COMUNE DI VILLAFRANCA PIEMONTE

# VARIANTE PARZIALE N. 35 AL P.R.G.C. VIGENTE

Registro delle osservazioni  
e proposta di controdeduzione

**P6.0.1**

Sovrapposizione tra la planimetria proposta dall'Osservante e la planimetria di variante

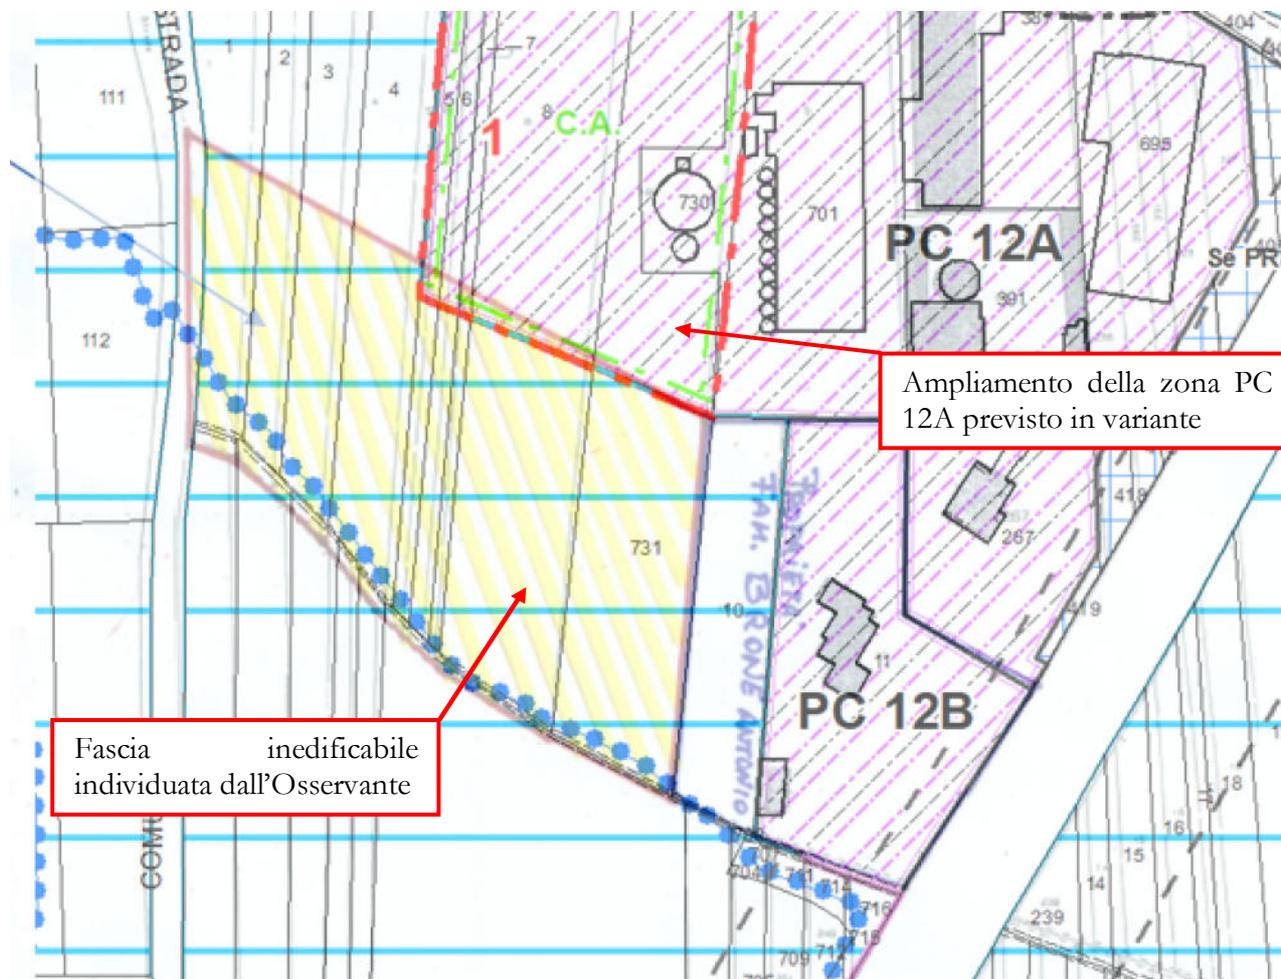
In merito alla richiesta di inserimento di una fascia di inedificabilità (individuata in planimetria con retino giallo) a protezione dell'abitazione dell'Osservante, e raffrontando e sovrapponendo tale planimetria con quella del P.R.G.C. di variante, si può riscontrare come l'area proposta in ampliamento della zona PC 12A con la variante parziale n. 35 rispetti, per quasi la totalità del suo sviluppo, la fascia evidenziata e richiesta dall'Osservante, con minime interferenze che non tengono

comunque conto della distanza minima dai confini di proprietà dei nuovi manufatti, recependo già, di fatto, la richiesta dell'Osservante. Il tutto come da schema allegato:

*Estratto Classificazione Acustica*

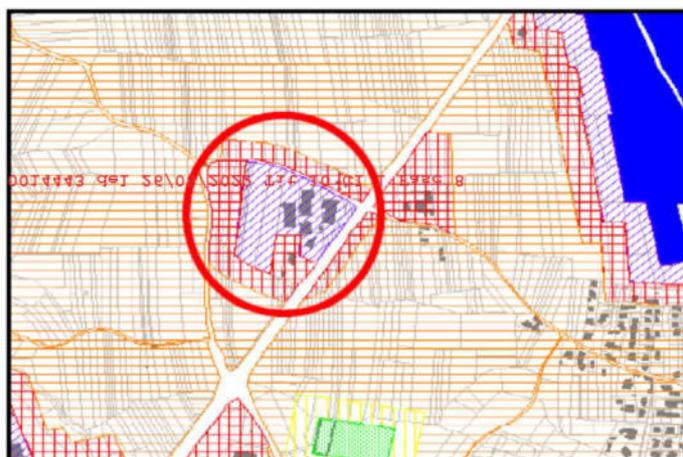
*Per quanto riguarda le valutazioni riportate nel documento di VERIFICA DI COMPATIBILITÀ ACUSTICA al Punto 2.1 Intervento n. 01 – Zona PC 12A “Aree produttive confermate” risulta che l'area oggetto di intervento, attualmente agricola (Classe acustica III) è già stata inserita in classe V “aree prevalentemente industriali” (V. Immagine / Foto 3)*

*Si evidenziano le aree agricole in Classe III, classificate acusticamente in Classe V in modo improprio.*

Come detto precedentemente, nella “Verifica di Compatibilità acustica” non si è effettuata alcuna modifica della classificazione acustica, per cui **non è stata inserita l'attuale area a destinazione agricola in classe V “aree prevalentemente industriali”**: **l'area risulta già inserita in classe V “aree prevalentemente industriali”**.

Quanto sopra vale anche per la didascalia riportata dall'esponente sotto fig. 3 "*Si evidenziano le aree agricole in Classe III, classificate acusticamente in Classe V in modo improprio.*": le aree indicate dall'esponente **sono in classe V** e non in Classe III come riportato erroneamente sull'osservazione.

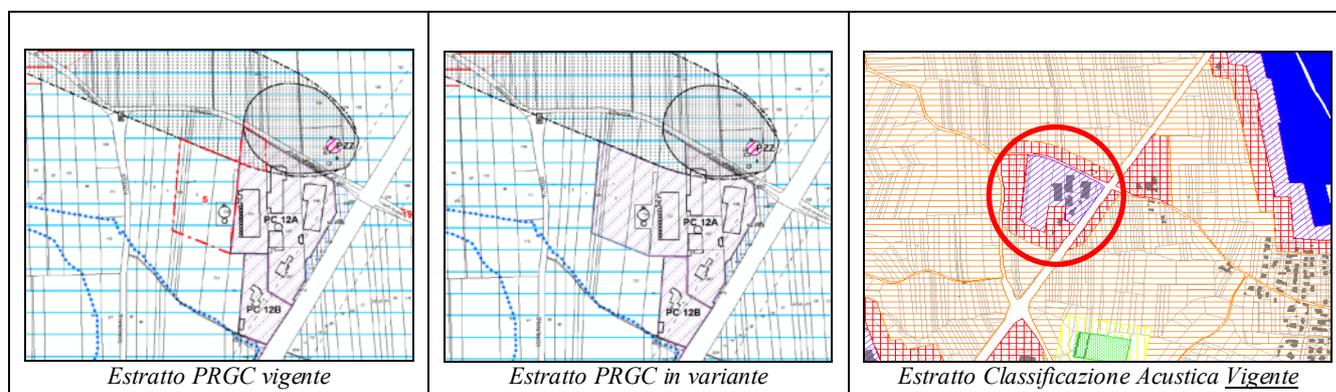
*L'attività risulta già allo stato attuale impattante superando in diversi periodi della giornata il livello di immissione differenziale previsto dal Legge 447/95, L.R. 52/2000, D.P.C.M. 14/11/1997 oltre che dal Piano di Zonizzazione Acustica del Comune di Villafranca Piemonte . Tale superamento deriva: dal continuo suono emesso dai cicalini a servizio delle attrezzature utilizzate per la movimentazione dei materiali (pale gommate, muletti, ...), dal rumore emesso dai cereali durante il loro trasferimento tramite sistemi pneumatici e/ o meccanici ai silos di stoccaggio e da quello emesso durante la molitura dei cereali. Tale rumore verrebbe*

*notevolmente aumentato se venissero installati impianti rumorosi nell'area dell'intervento, quali ad es. essiccatoi verticali, motori di rilancio dei cereali posti sulle sommità dei silos, rumore prodotto dalla granella dei cereali durante il loro trasferimento con sistemi pneumatici all'interno di tubazioni metalliche poste a livelli elevati dal suolo, ulteriore impatto derivante dalla movimentazione dei materiali con i mezzi d'opera (pale gommate, muletti, ..) e dall'aumento del traffico veicolare indotto.*

### **Osservazione errata, fuori contesto, non pertinente.**

La verifica di compatibilità della variante al PRGC alla classificazione acustica si basa sull'analisi delle modifiche che si vogliono introdurre, e nel verificare se l'attuale classificazione acustica è idonea ad ospitarle, ovvero se esistono interventi in contrasto con essa.

**Non** si basa, pertanto, sulla verifica strumentale di collaudo di ogni singola attività e/o sorgente sonora presente sul territorio, bensì consta nel verificare se la modifica introdotta è in contrasto, ovvero conforme, alla classificazione acustica vigente.

- La variante che si intende introdurre (ampliamento azienda agricola/attività) è perfettamente compatibile con la Classe V, Classe V che risulta già esistente.
- Le affermazioni di supero dei limiti differenziali non sono suffragati da rilevazioni strumentali e/o da documenti (Valutazioni di Impatto Acustico) redatti da Tecnico Competente, né risulta presentato esposto agli uffici preposti circa le doglianze riportate

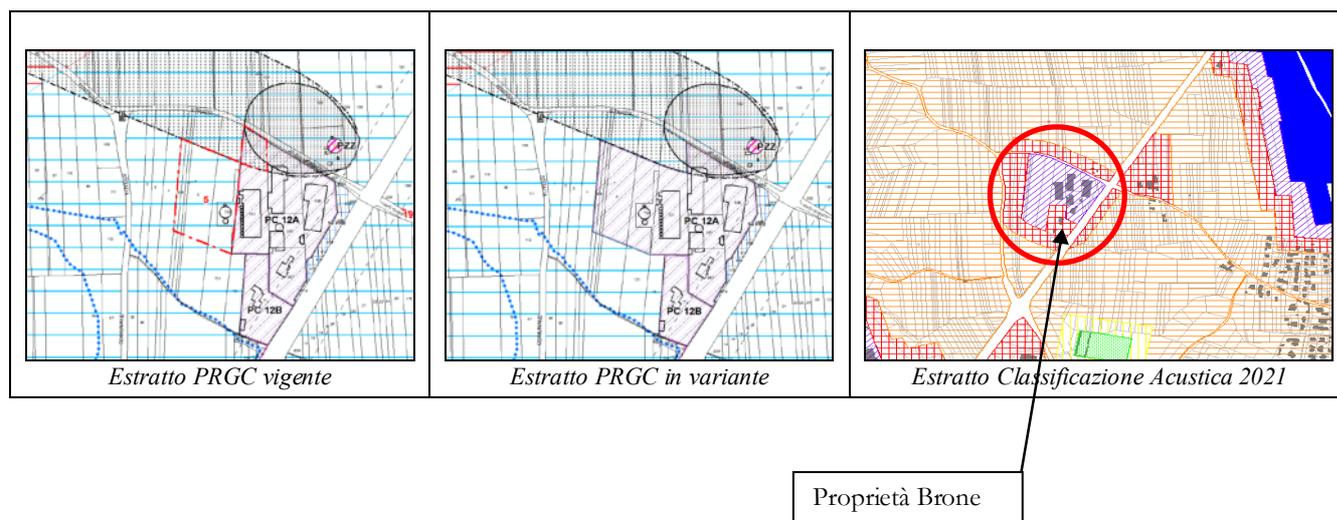
*Per quanto riguarda le valutazioni riportate nel documento di VERIFICA DI COMPATIBILITÀ ACUSTICA al Punto 2.1 Intervento n. 01 – Zona PC 12A “Aree produttive confermate” risulta che l'area oggetto di intervento, attualmente agricola (Classe acustica III) è già stata inserita in classe V” aree prevalentemente industriali” (V. Immagine / Foto 3).*

Sul documento del progetto definitivo della Classificazione Acustica Vigente, si apprende che l'inserimento in classe V della proprietà de L'Agraria (attività in cui si trasforma anche il prodotto agricolo) fu frutto di risposta a specifica osservazione pervenuta in fase di pubblicazione del

progetto preliminare di Variante alla Classificazione Acustica di cui si riporta uno stralcio: “Osservazione (in sintesi): Inserire tutta la proprietà in oggetto nel Piano di Classificazione Acustica in CLASSE V e/o CLASSE VI, precisando che, per quanto riguarda l’attuale porzione inserita nel PRGC in zona agricola, le linee guide della Regione Piemonte dettano che “Gli insediamenti zootecnici rilevanti o gli impianti di trasformazione del prodotto agricolo sono da equiparare alle attività artigianali o industriali (Classi IV-V-VI).”

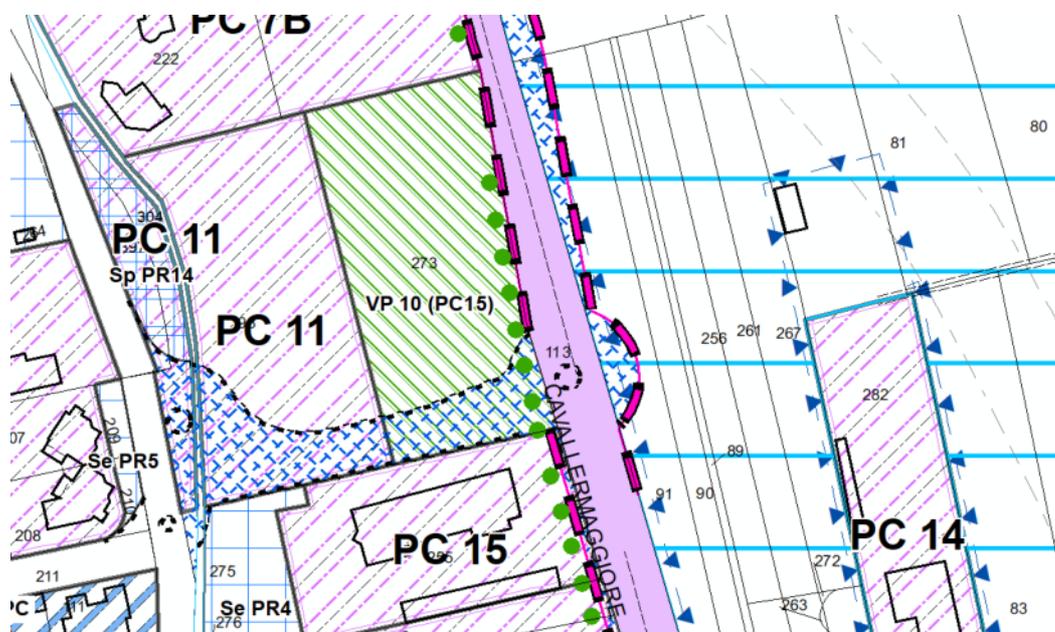
- Che l'intervento n. 20 è incompatibile con la motivazione che l'area agricola di nuova classificazione è interclusa, inserita in contesto produttivo non coerente con la nuova destinazione agricola e si pone in contrasto con "Prescrizioni che esigono attuazione" delle Nda del PTC2: comma 1 art. 15, in cui è citato: "*Gli strumenti urbanistici e le relative varianti..... e) perseguono l'obiettivo di realizzare forme compatte degli insediamenti.....*"; comma 7 art. 17. "*Il PTC2 individua nei lotti interclusi, nei lotti attualmente inutilizzati anche appartenenti ad altra destinazione urbanistica, le aree idonee per la realizzazione di nuovi complessi residenziali. L'eventuale urbanizzazione di lotti inutilizzati all'interno del tessuto edificato dovrà avvenire nel rispetto dei requisiti per servizi e in un'ottica di riqualificazione degli spazi esistenti.*". L'incompatibilità rilevata per l'area PC 15, rende in parte incompatibili in via derivata il complesso delle previsioni relative agli ampliamenti di aree produttive di cui agli interventi: 01. Area PC12A, 02. Area PN 1C - PN 1D [ora PC 4E], 03. Area PN 7. Con spirito collaborativo tra Enti, la Città Metropolitana di Torino precisa che, al fine di superare le incompatibilità sopra precisate, è necessario modificare la previsione da area agricola della nuova area PC 15 nella destinazione a verde privato se già ammessa dalle NTA del PRGC vigente per le aree inserite in ambito produttivo consolidato PC.

- per quanto attiene l'osservazione in merito all'intervento n. 18, trova applicazione quanto previsto dal comma 7 dell'art. 17 della L.R. 56/77 che prevede "*se la....città metropolitana....ha espresso osservazioni in merito alla classificazione della variante o al rispetto dei parametri di cui al comma 6, la deliberazione di approvazione deve dare atto del recepimento delle indicazioni espresse dalla ..... città metropolitana oppure essere corredata del definitivo parere favorevole....della città metropolitana*"

Al fine di superare l'incompatibilità precisata nella determinazione della Città Metropolitana di Torino, il progetto definitivo di variante parziale ha pienamente recepito le indicazioni contenute nella determinazione metropolitana, modificando la previsione da area agricola in area a verde privato inedificabile. Nello specifico si precisa che lo strumento urbanistico vigente già norma le aree a verde privato all'art. 4, punto 1-5. Pertanto negli elaborati grafici di Piano è stata individuata una nuova area a verde privato, indicata con la sigla VP 10 (PC 15), numerazione in prosecuzione con quella delle aree a verde privato già individuate sul Piano. Il tutto come da stralcio riportato a seguire.
